「那珂川河川整備計画（骨子）」について、
関係する住民からいただいたご意見

国土交通省関東地方整備局

「那珂川河川整備計画（骨子）」

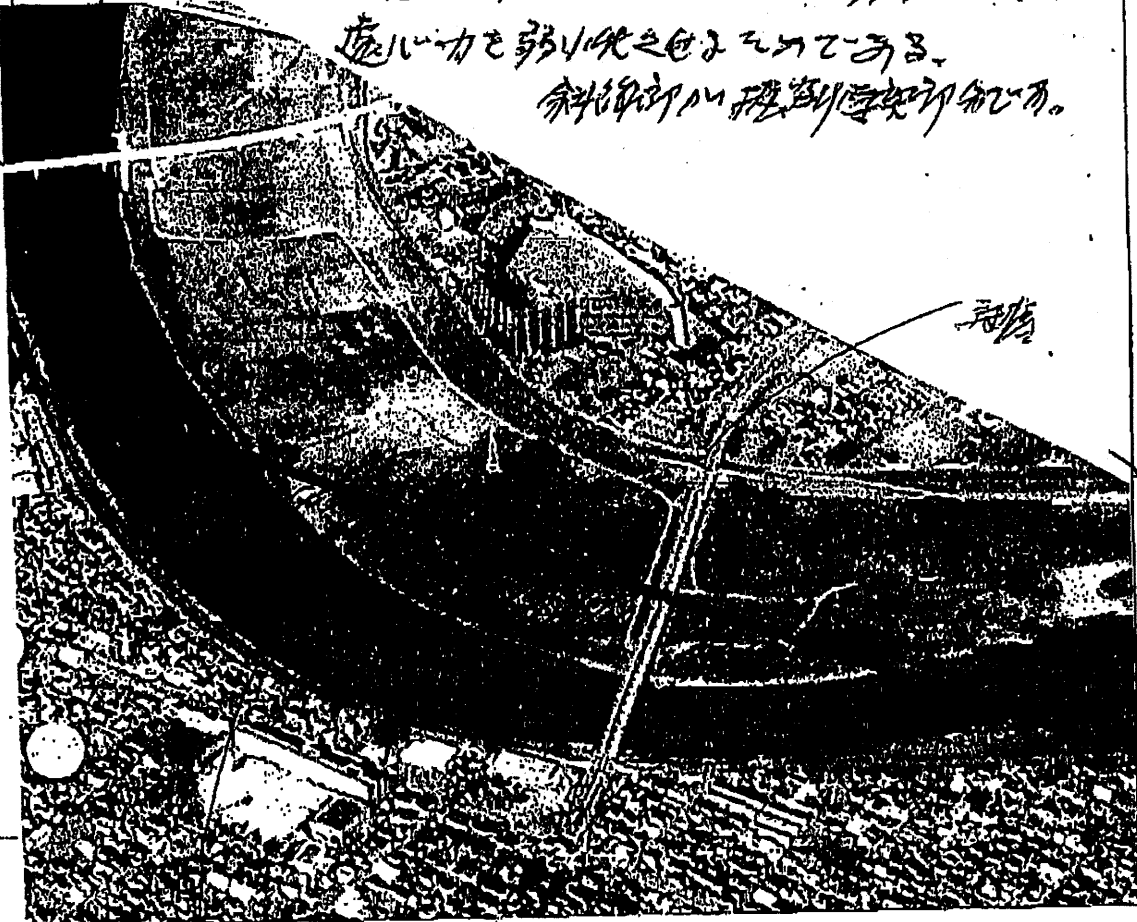
6 2) 城東地区では、特に台風や大雨が降って上流(栃木県)の水が流れてくる場合は下流(沼田・群馬県)の河川敷部分にて、溜りや満水の下位部分に被害が認められる。p.2)河道掘削を計画して欲しい。川幅を拓くことによって水害を軽減すると同時に、遠心力を弱くして土砂を流すことができる。斜河川掘削で河川敷を狭くする。

流す水の量の削減
 城東川
